**Oggetto: Progetto A2A “Impianto per la produzione di energia elettrica e termica mediante combustione di rifiuti speciali non pericolosi sito in Comune di Cavaglià (BI)” - Versione progettuale aprile 2023. Osservazioni delle associazioni: Legambiente Circolo Biellese “Tavo Burat” OdV; Legambiente del Verellese OdV; Circolo Legambiente Dora Baltea OdV.**

Le scriventi associazioni - nel pubblico interesse - presentano le seguenti osservazioni:

Figura 4.1.2.3a Ubicazione punti di vista riprese fotografiche e fotoserimenti

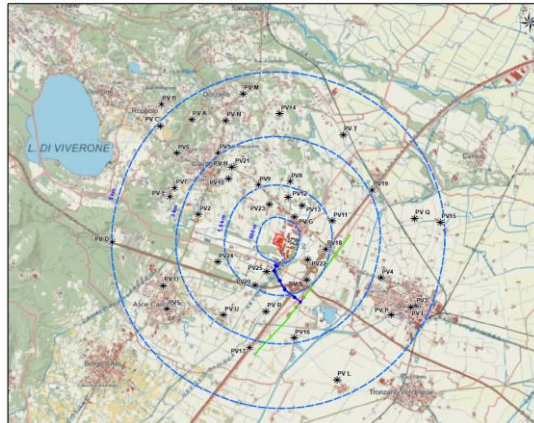
La cartografia presente nel riformulato allegato G, illustrante l'area di studio e i **punti significativi** presi in esame non ha ricompreso:

- l'intero territorio del Comune di Roppolo, che doveva essere tutto ricompreso (in particolare i punti emergenti lì presenti)
- punti significativi della "Parte emergente dell'Anfiteatro morenico di Ivrea" (ovvero i punti emergenti con affaccio visivo sul sito dell'impianto)

stante la limitazione assunta, impropriamente da parte del Proponente, di un areale di studio con raggio di 5 km di distanza dall'impianto.

Figura 4.7.1.a Scenario Attuale - 99,8° percentile delle concentrazioni medie orarie di NOx

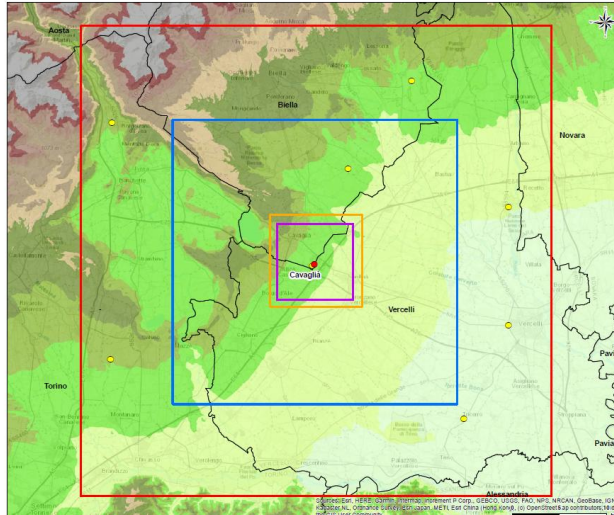
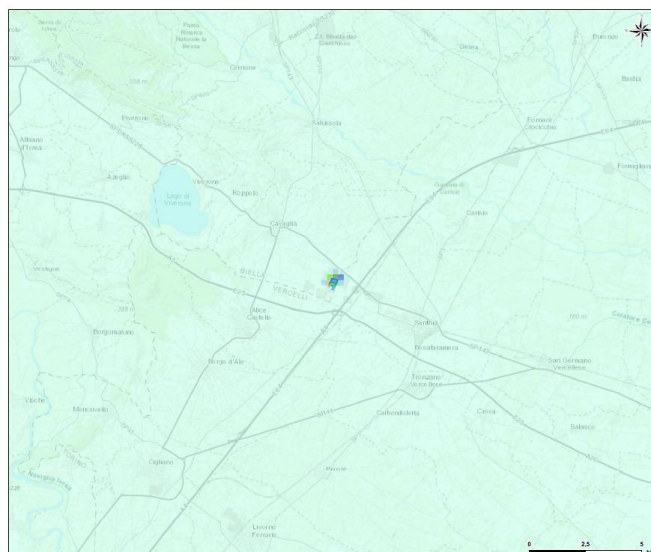
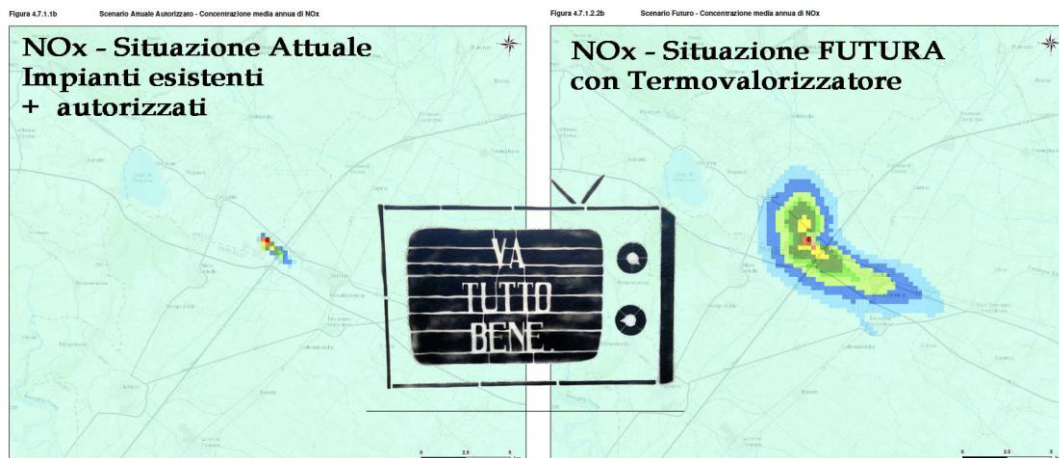
Ad esempio, se l'area CALPUFF è di 30 kmq, dovrebbe essere visualizzato il contributo in emissione dell'impianto SACAL a Carisio (impianto ora soggetto a revamping) nella condizione ante operam e post operam ma nei prospetti riferiti ai vari elementi non compare nulla:

Non avendo a disposizione i metadati è da ipotizzare che tali elaborazioni grafiche abbiano riguardato solo le aree limitrofe all'impianto proposto privandoci del quadro complessivo.

Inadeguata infine è la rappresentazione tra i due scenari per non aver posto le mappe a immediato confronto tra loro. Una rappresentazione come quella che segue riesce meglio a far cogliere, anche a chi non ha particolare competenze, che tra il prima e il dopo qualcosa succede, non *“va tutto bene”* ancorché le emissioni siano dichiarate entro i limiti di legge con valori di due ordine di grandezza inferiori. Nell'area vi saranno impatti maggiori a quelli esistenti.
